科学技術・学術審議会  
研究計画・評価分科会  
宇宙開発利用部会  
(第37回) H29. 9. 5

# SS-520 5号機の進捗状況について

平成29(2017)年9月5日

超小型衛星打上げ機開発プロジェクト

### ① ダクト引き出し孔部でのハーネス保護（引出し孔部のハーネス振動防止）

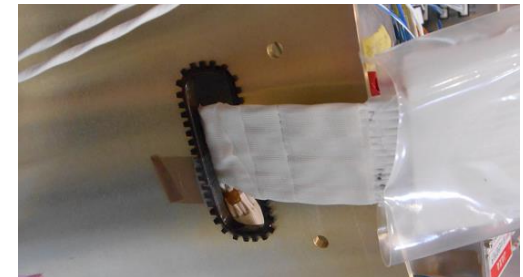
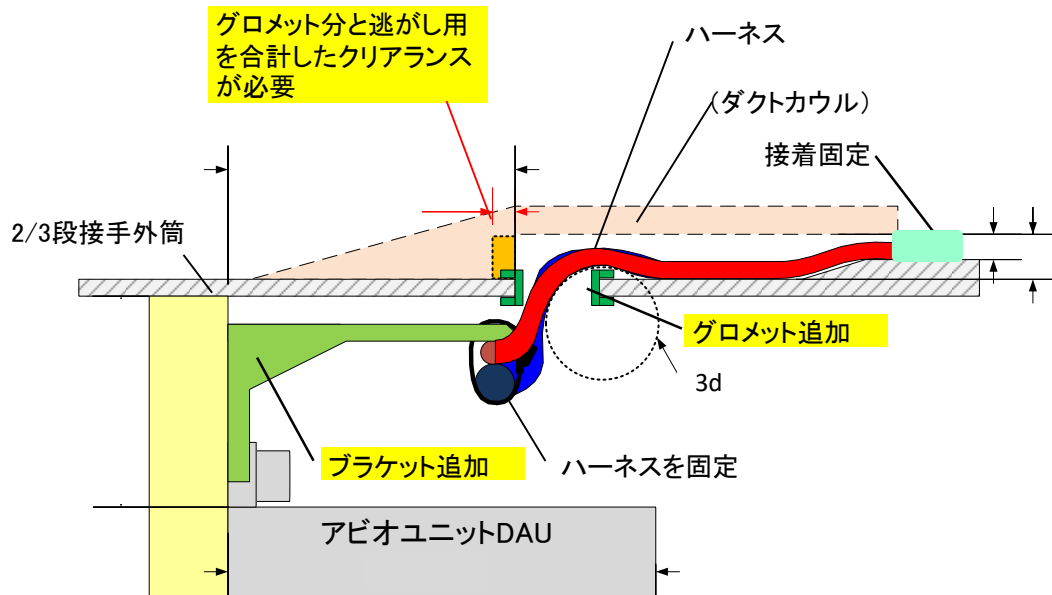
- ダクトカウル内部にグロメット分と逃がし用のクリアランス確保
- 2/3段接手外筒部のハーネス用開口部寸法：グロメット厚み分、及びコネクタ挿入時のクリアランス確保。
- 2/3段接手外筒とアビオユニットDAU間にハーネス固定用ブラケットを追加。

### ②ケーブルダクト本体の耐環境性向上

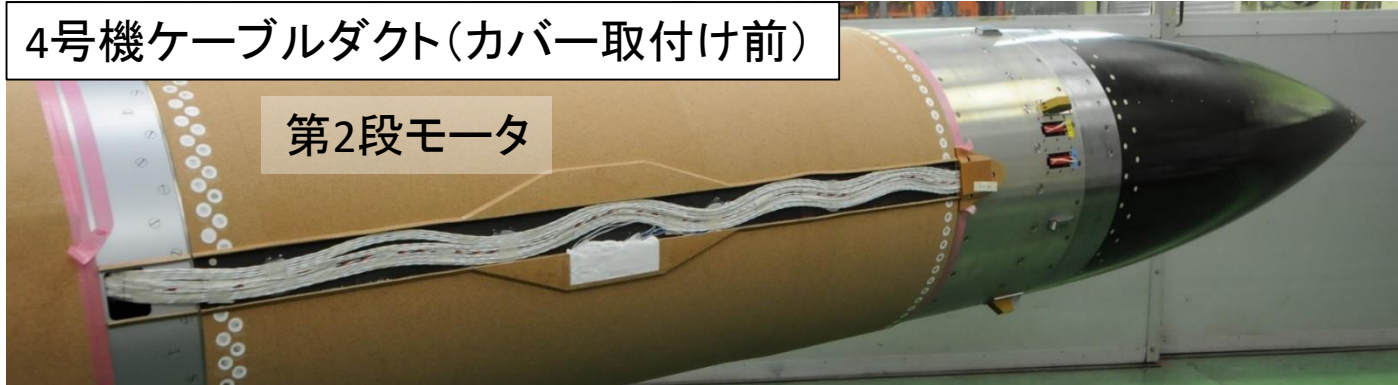
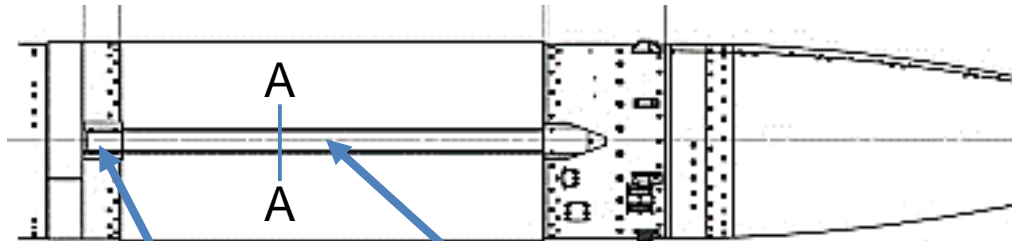
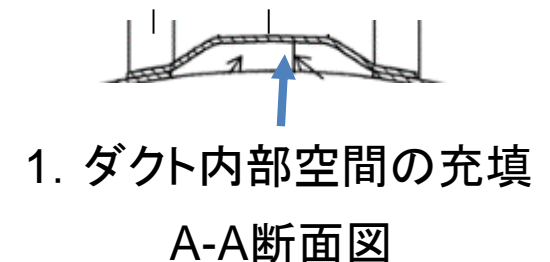
4号機ケーブルダクト(カバー取付け前)

5号機ケーブルダクト(耐環境性の向上)

3. カウルの追加
2. ダクト形状の変更

1. 内部の空間を充填し、耐荷重/耐熱性能を向上させる。
2. 歪センサを移設しダクト形状を変更することで、空力荷重/加熱を低減させる。
3. 1/2段側ハーネス引出し孔に対しても、耐圧性向上のためのカウリングを設置する。

### ③28V電源系電源喪失の防止：電源系の対策・改善

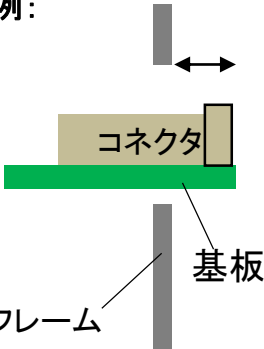
項目	28V電源喪失の防止				
	③-1. ハーネス断線・短絡事象への対策	③-2. ハーネス断線・短絡事象の防止策			
対策案	短絡による2次被害防止	ア) 艦装作業性・再現性向上		イ) 信頼性向上	
	アビオ内部に保護回路を追加する。	コネクタの種類を変更する。	設置方法を変更する。	第一クランプ点を2/3段アビオ搭載板にする。	設計標準化と信頼性可視化を行う。
対策詳細 対策例	各負荷機器周辺での短絡が、TLMに波及を及ぼさないようにするため、各負荷機器へ供給する28V系に過電流保護回路を追加。	 <ul style="list-style-type: none"> <li>・背の低さ(AVIO高さに収まる)</li> <li>・摘みが大きく作業性が良い</li> <li>・車載用(耐振性、繰返し挿抜を想定)</li> </ul>	例：  <ul style="list-style-type: none"> <li>フレームよりも前に出す</li> </ul>	例： <ul style="list-style-type: none"> <li>・プラスチックコネクタ使用ハーネスは、あらかじめ艦装方向に合わせフォーミング成形</li> <li>・プラスチックコネクタ使用ハーネスは第一固定点までの間にハーネス同士の結束を行わない</li> </ul>	<ul style="list-style-type: none"> <li>・ハーネス・艦装設計標準の策定。</li> <li>・標準策定の為の要素試験実施</li> <li>・設計、及び製作作業工程・の可視化</li> </ul>

### ③28V電源系電源喪失の防止:計装系の対策・改善(艤装再現性の向上)

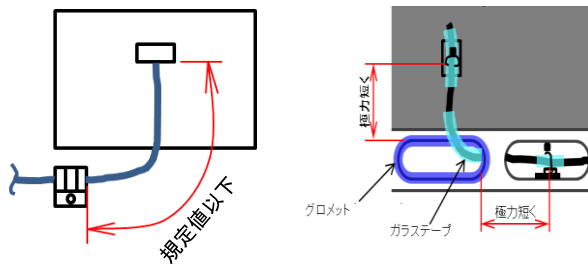
コネクタ接続に対する荷重条件管理と再現性確保のために、第一クランプ点までの艤装を見直す。ハーネス艤装方法を事前に試験で問題のない事を評価し、その施工方法に対する再現性を確保するための手法について以下に示す。
